New G-G1 Scharnier für rahmenlose Glas Pool Zaun

Wie einige unerwartetes Problem passiert mit dem alten G-G1 Scharnier wir nun ein neues Design G-G1 Scharnier (gleiche Artikelnummer) finden Sie auf der Vergleich wie folgt:

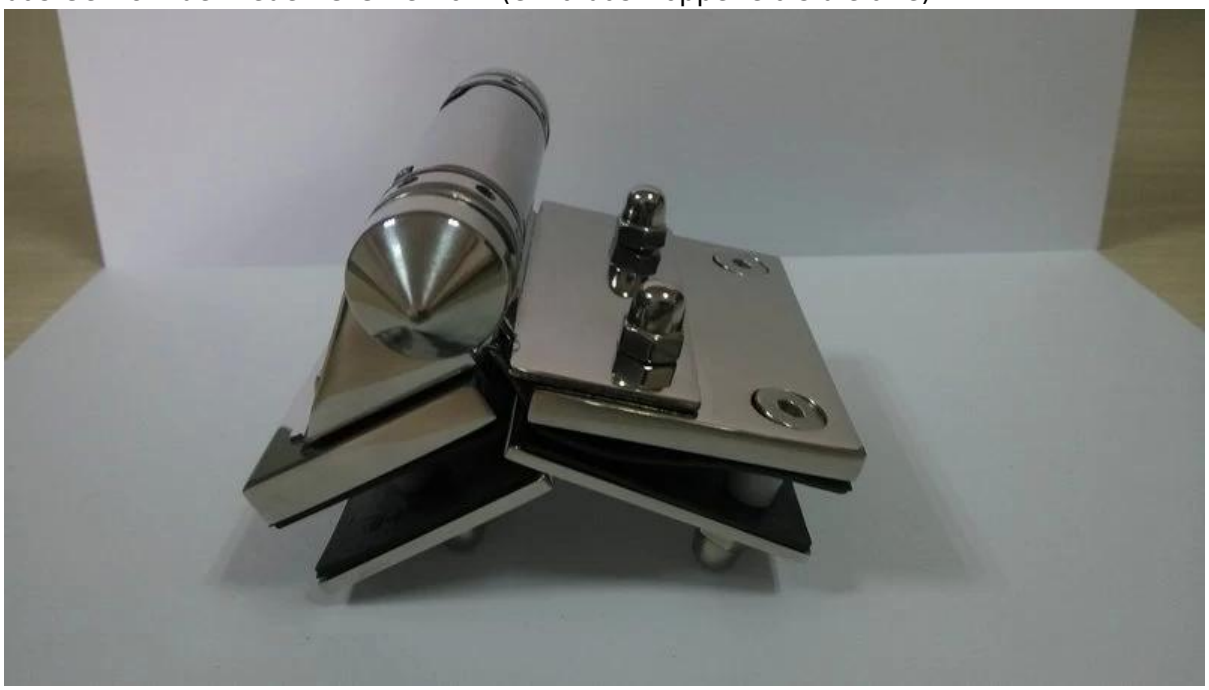
Wir fügen zwei weiteren Stücken von Rückenplatte der Gelenk mehr stärker zu machen, aber sicher das Gewicht der neuen G-G1 erhöht (etwa das Doppelte als die alte)
